PLAN LOCAL D'URBANISME

MÉTROPOLE ROUEN NORMANDIE

Modification n°10 du PLU – Dossier d'enquête publique
Notice de présentation et motifs des changements apportés

- Bihorel

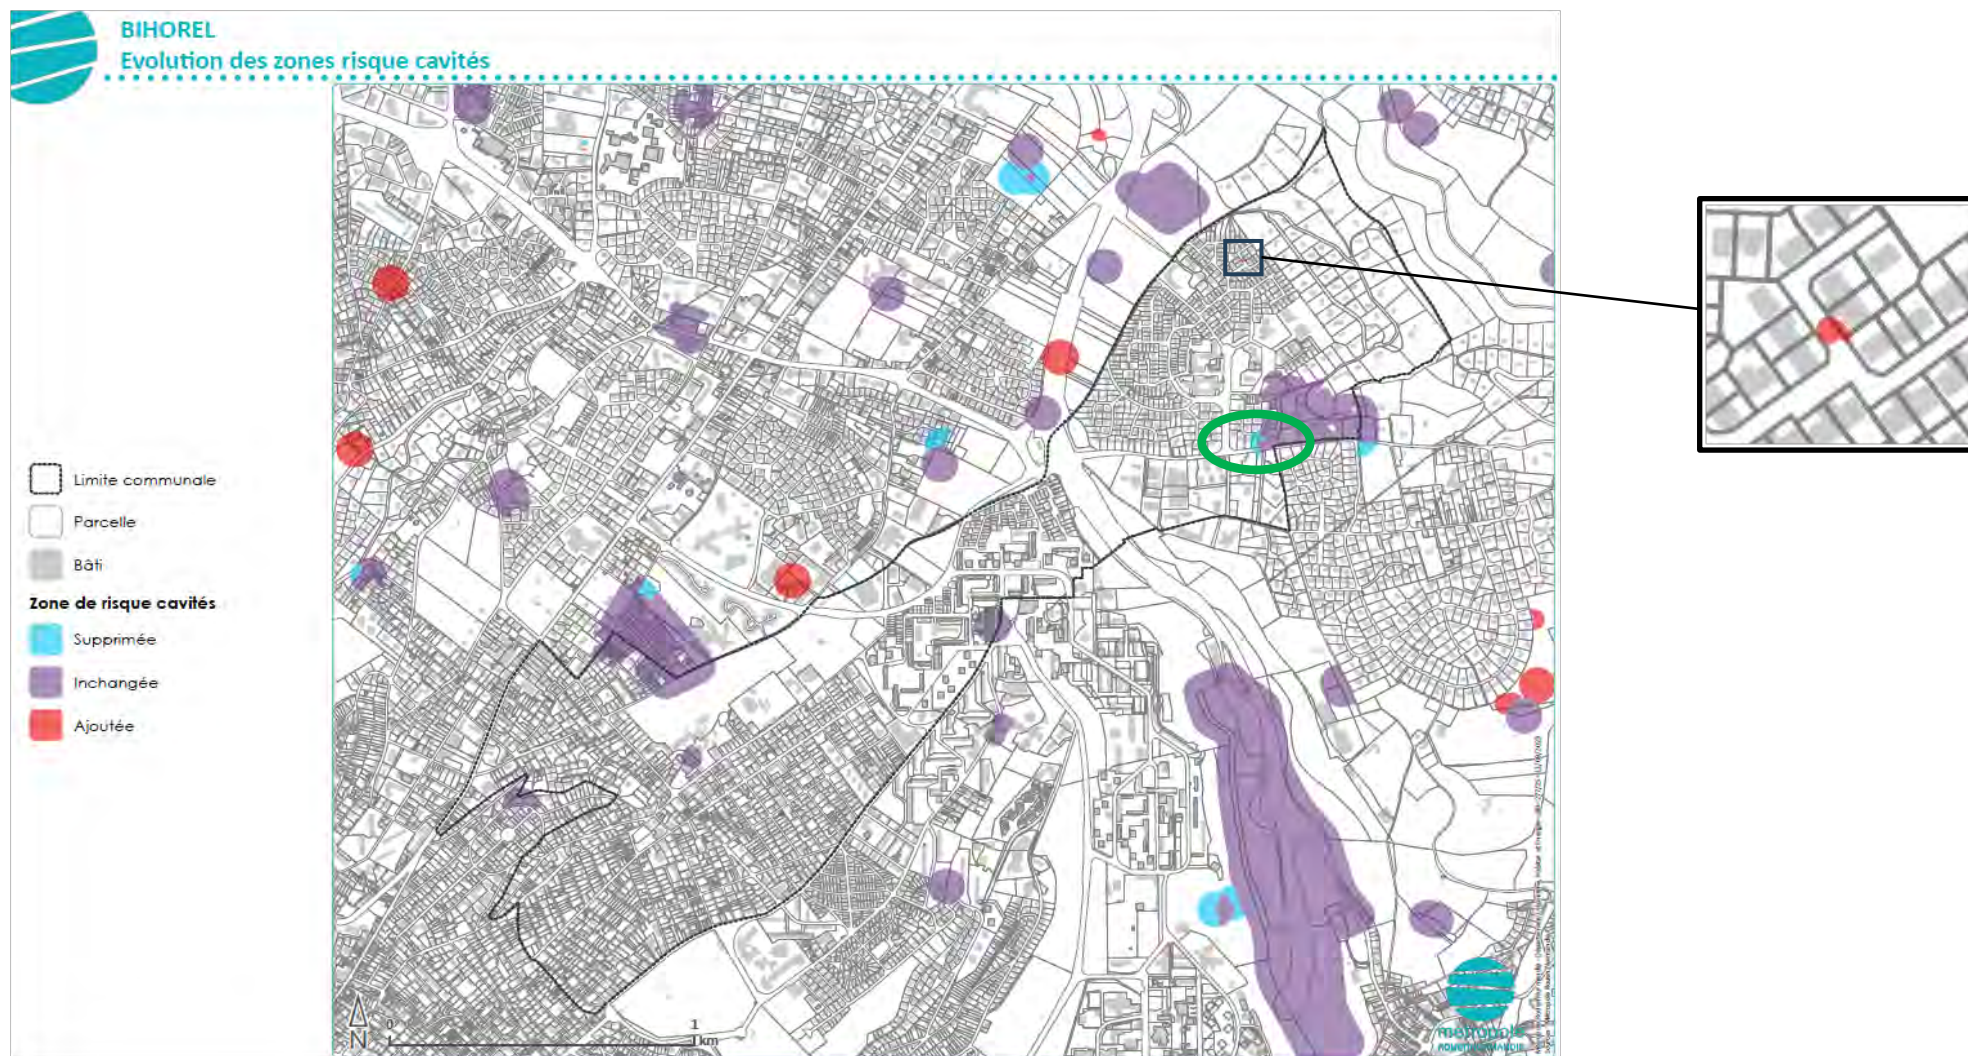
Commune	Indice	Nature de la modification	Commentaire
Bihorel	76095_5	Modification de la zone de risque	Périmètre de risque aménagé à la suite d'investigations géologiques (études FOR&TEC – affaires F76095-36 du 09/09/2024 et F76095-38 du 23/11/2023)
Bihorel	76095_166	Modification de la zone de risque	Périmètre de risque aménagé à la suite d'investigations géologiques (études FOR&TEC – affaires F76095-36 du 09/09/2024 et F76095-38 du 23/11/2023)
Bihorel	76095_169	Modification de la zone de risque	Périmètre de risque aménagé à la suite du constat d'un effondrement et de la réalisation d'investigations géologiques (études FO&TEC – affaires F76095-31 du 05/06/2023 et F76095-33 du 03/09/2023)

- Bois-Guillaume

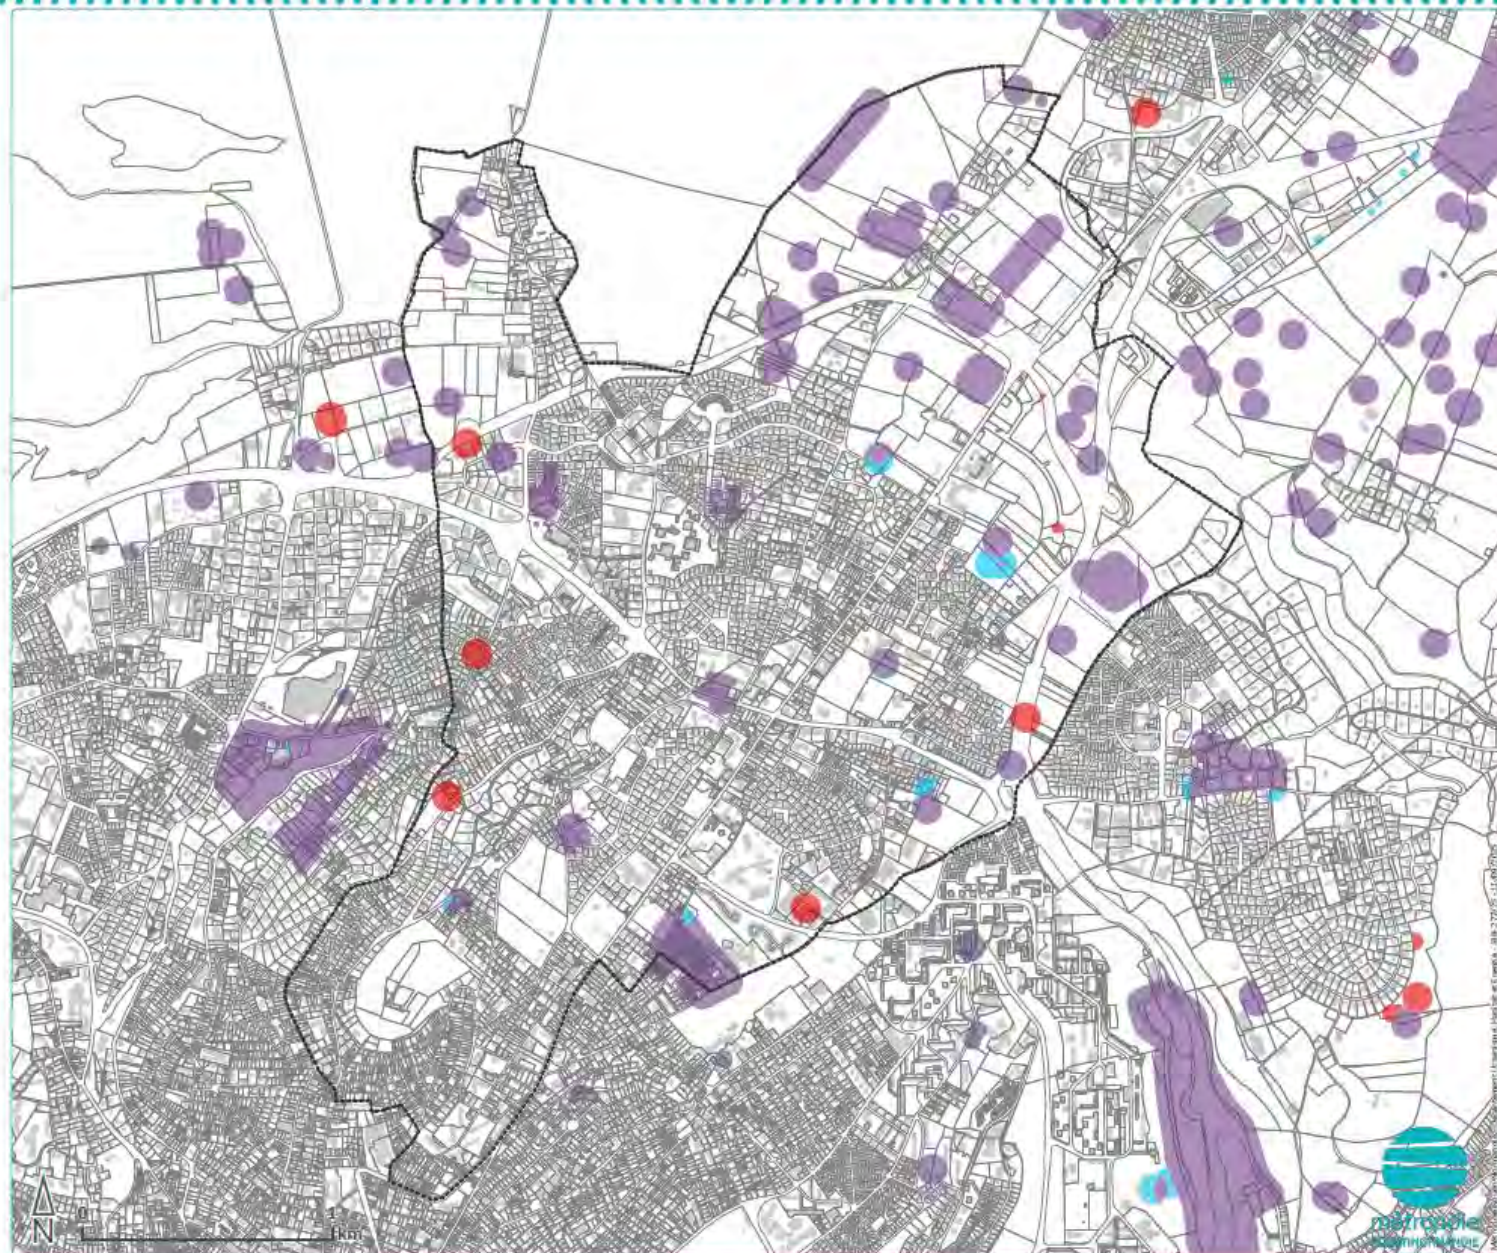
Commune	Indice	Nature de la modification	Commentaire
Bois-Guillaume	76108_22	Modification de la zone de risque	Périmètre de risque aménagé à la suite d'investigations géologiques (étude ALISE Environnement de septembre 2023- Affaire 2308052)
Bois-Guillaume	76108_22	Modification de la zone de risque	Périmètre de risque aménagé à la suite d'investigations géologiques (étude FOR&TEC - Affaire n°F76108-129 du 28/05/2025)
Bois-Guillaume	76108_22	Modification de la zone de risque	Périmètre de risque aménagé à la suite d'investigations géologiques (étude FOR&TEC - Affaire n°F76108/98 du 15/03/2023)
Bois-Guillaume	76108_23	Modification de la zone de risque	Périmètre de risque aménagé à la suite d'investigations géologiques (étude ALISE Environnement- Affaire n°2006513 de juin 2022)
Bois-Guillaume	76108_79	Relocalisation de la zone de risque	Relocalisation d'une zone de risque à la suite d'une étude documentaire et d'une inspection vidéoscopique (étude EXPLORE - Affaire n°76108-18 du 16/07/2025)

Bois-Guillaume	76108_178	Ajout de la zone de risque	Création d'un nouvel indice à la suite d'investigations géologiques (études FOR&TEC – affaire F76108-99 du 19/09/2022 et F76108-100 du 08/12/2022)
Bois-Guillaume	76108_181	Modification de la zone de risque	Création d'un nouvel indice à la suite d'investigations géologiques (étude FOR&TEC – affaire F76108-100-IC1141 du 19/04/2023)
Bois-Guillaume	76108_184	Modification de la zone de risque	Périmètre de risque aménagé à la suite d'investigations géologiques (étude – FOR&TEC - Affaire F76108-114 du 18/12/2023)
Bois-Guillaume	76108_188	Suppression de la zone de risque	Périmètre de risque levé à la suite d'investigations géologiques (étude FOR&TEC - Affaire n° F76108/124 du 30/07/2024)
Bois-Guillaume	76108_189	Ajout de la zone de risque	Création d'un nouvel indice à la suite du constat d'un remblai à la suite d'un affaissement de terrain
Bois-Guillaume	76108_190	Ajout de la zone de risque	Création d'un nouvel indice à la suite du constat d'un affaissement de voirie et de la réalisation d'une reconnaissance géologique (étude FOR&TEC n°F76108-112 du 2023/09/19)

Bois-Guillaume	76108_191	Ajout de la zone de risque	Création d'un nouvel indice à la suite du constat d'un affaissement dans une noue constaté en juin 2024
Bois-Guillaume	76108_192	Suppression de la zone de risque	Périmètre de risque levé à la suite d'investigations géologiques (étude FOR&TEC - Affaire n°F76108-137 du 10/06/2025)
Bois-Guillaume	76108_193	Ajout de la zone de risque	Nouvel indice avec une zone de risque aménagée à la suite d'un effondrement de voirie et de la réalisation d'investigations géologiques (étude FOR&TEC F76108-131 du 11 avril 2025)
Bois-Guillaume	76108_195	Ajout de la zone de risque	Nouvel indice suite effondrement en bordure de la RN28
Bois-Guillaume	76108_196	Ajout de la zone de risque	Nouvel indice à la suite du constat d'un effondrement dans une propriété privée

- Bonsecours

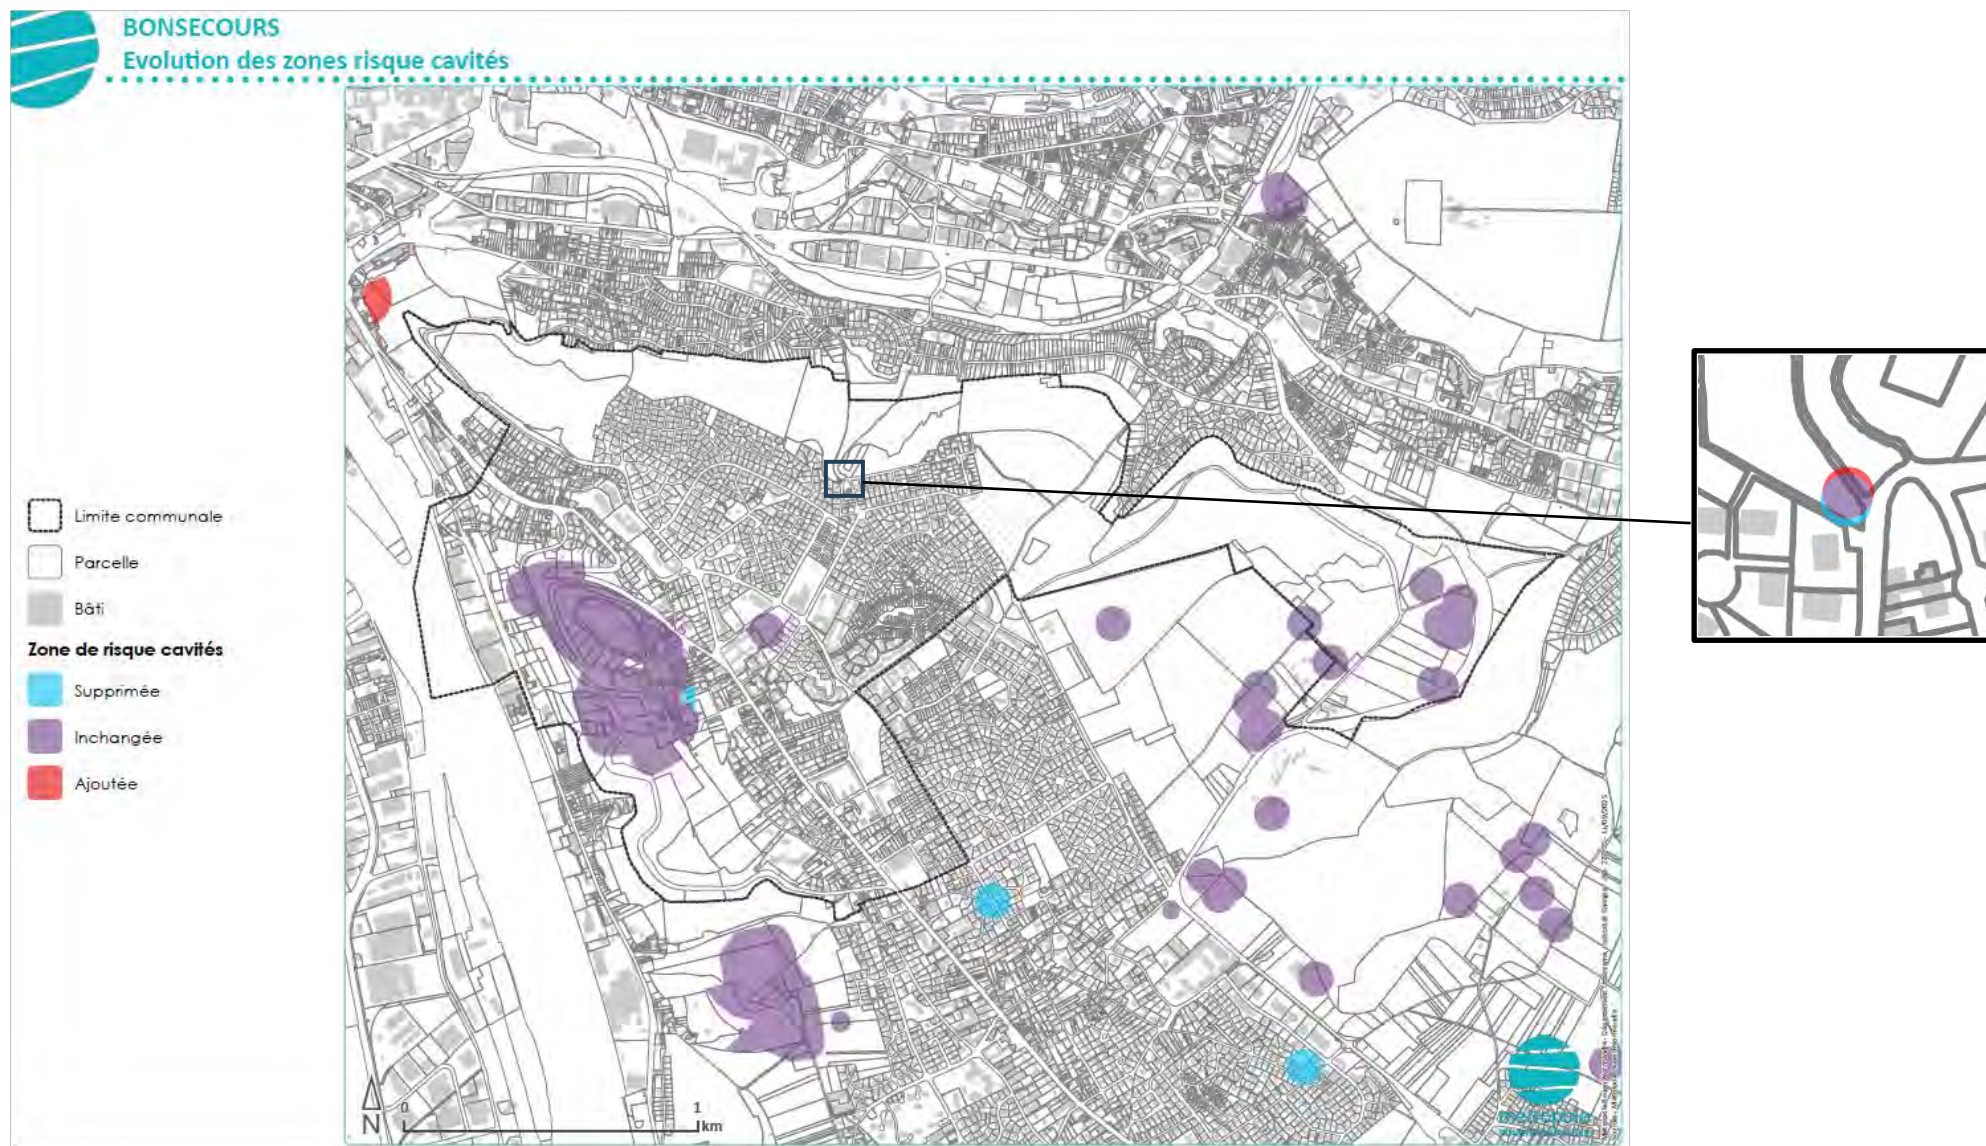
Commune	Indice	Nature de la modification	Commentaire
Bonsecours	76103 1	Modification de la zone de risque	Périmètre de risque aménagé à la suite d'investigations géologiques (étude – FOR&TEC – Affaire F76103-5-ICS 1 du 13 janvier 2020
Bonsecours	76103 7	Modification de la zone de risque	Indice légèrement relocalisé à la suite d'une expertise documentaire (étude – EXPLORE – Affaire 76103-5-du 3 mai 2022

- Boos

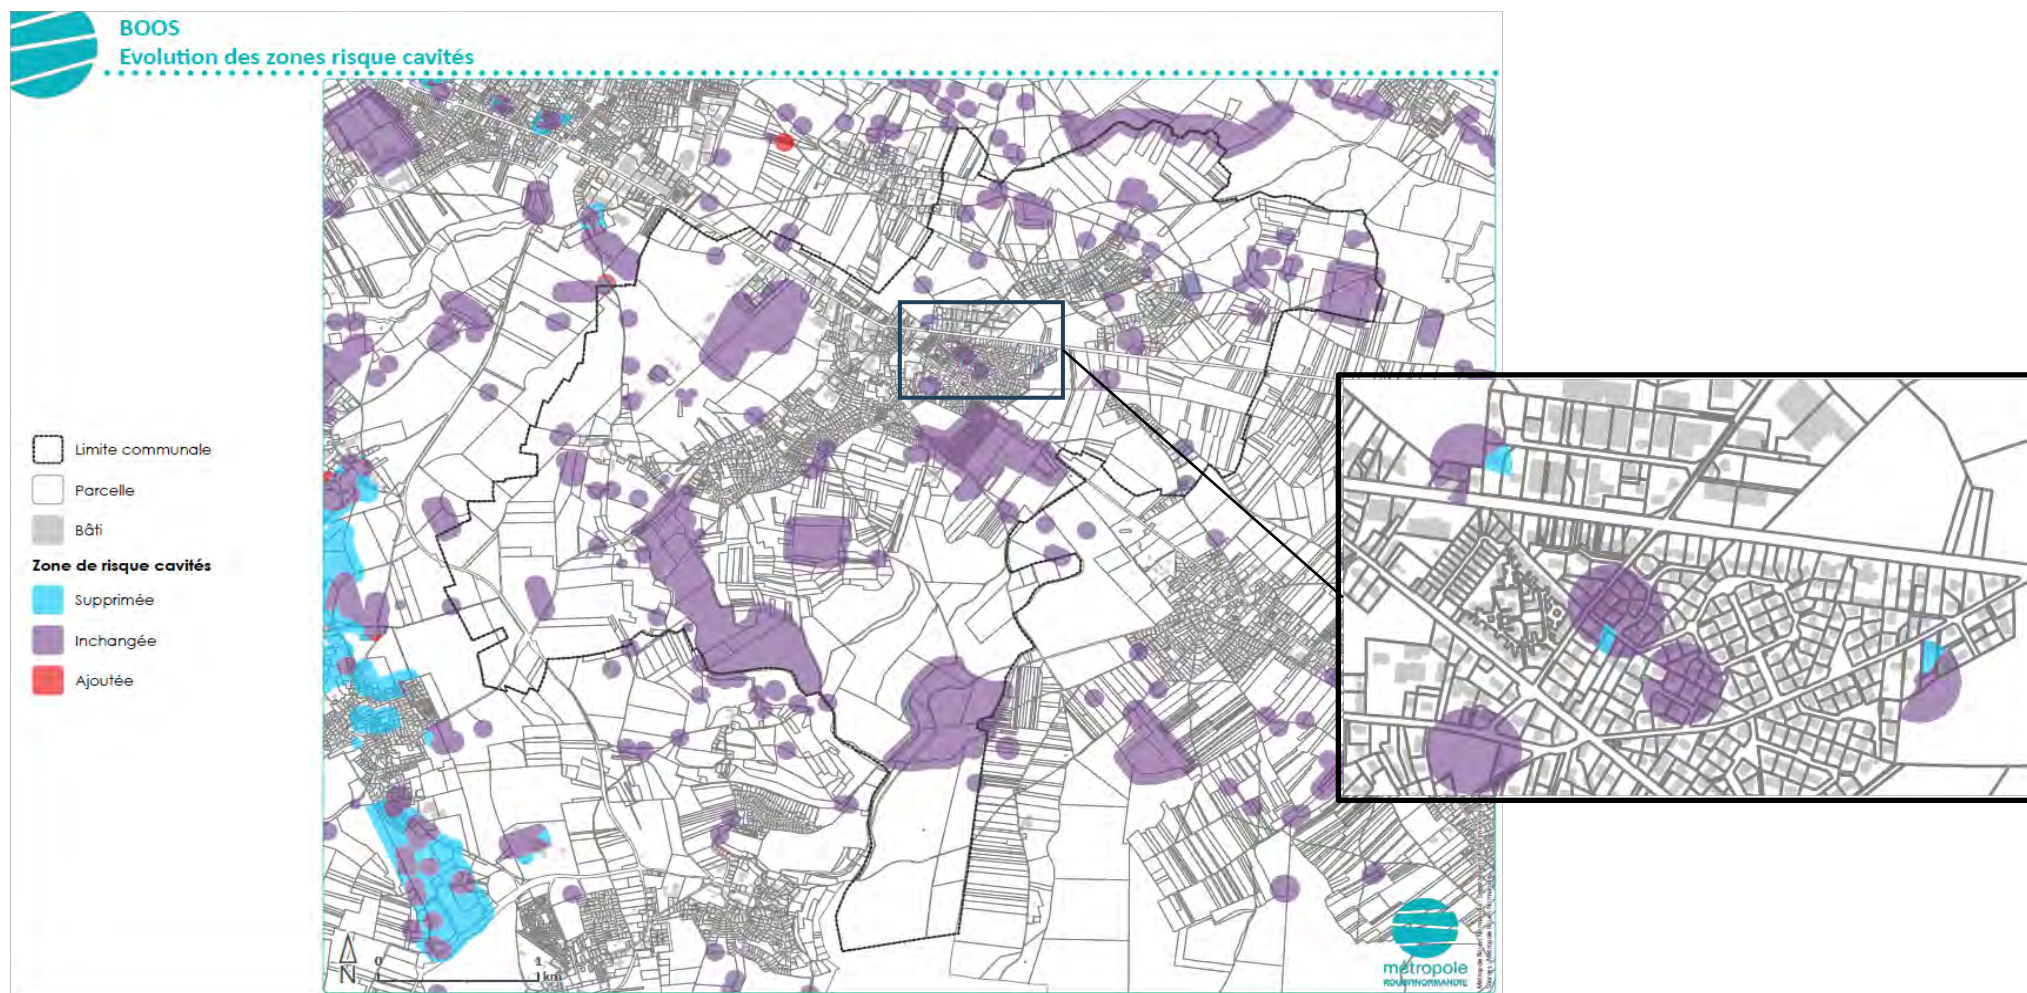
Commune	Indice	Nature de la modification	Commentaire
Boos	76116_11	Modification de la zone de risque	Périmètre de risque aménagé à la suite d'investigations géologiques (étude ALISE Environnement – rapport 2009096 de septembre 2021)
Boos	76116_38	Modification de la zone de risque	Périmètre de risque aménagé à la suite d'investigations géologiques (étude EXPLORE 76116-15-01 du 03/11/2023)
Boos	76116_39	Modification de la zone de risque	Périmètre de risque aménagé à la suite d'investigations géologiques (étude EXPLORE 76116-15-01 du 03/11/2023)
Boos	76116_133	Modification de la zone de risque	Périmètre de risque aménagé à la suite d'investigations géologiques (étude ALISE Environnement – rapport 2401219V2 du 01/04/2024)
Boos	76116_199	Modification de la zone de risque	Périmètre de risque aménagé à la suite d'investigations géologiques (étude EXPLORE 76116-15-01 du 03/11/2023)

- Cléon

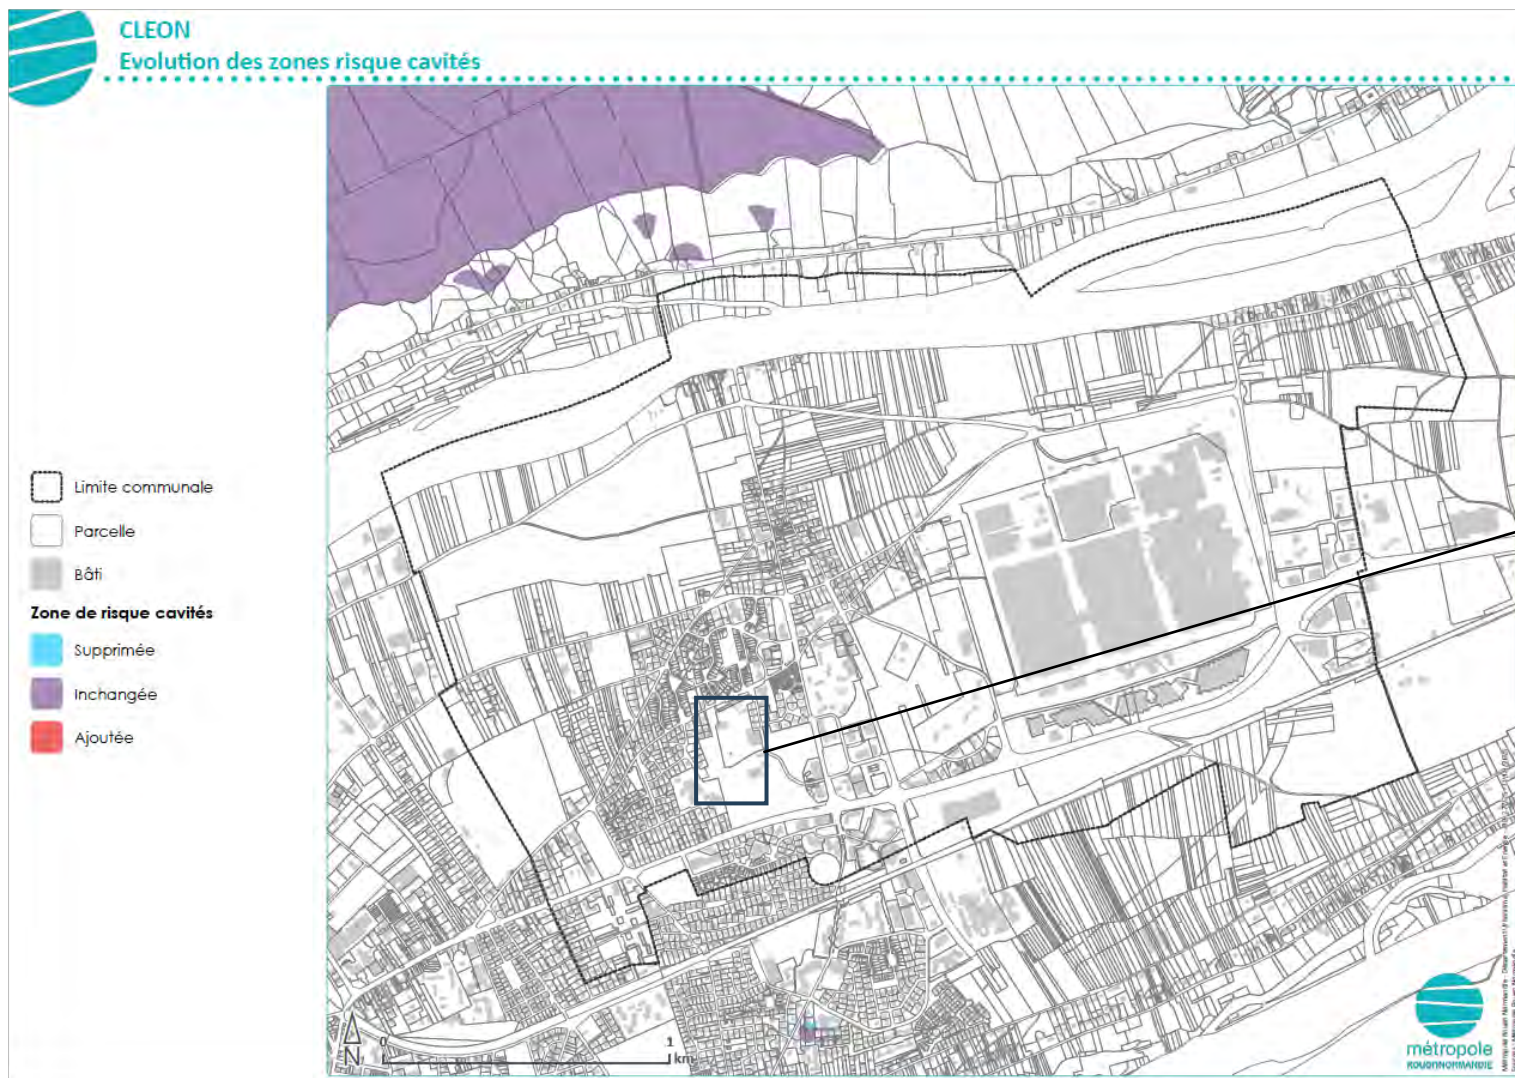
Commune	Indice	Nature de la modification	Commentaire
Cléon	76178_31	Ajout de la zone de risque	Création d'un indice suite effondrement et la réalisation d'investigations géologique (étude EXPLORE - Affaire n°76178-04-01 du 19/12/2024)
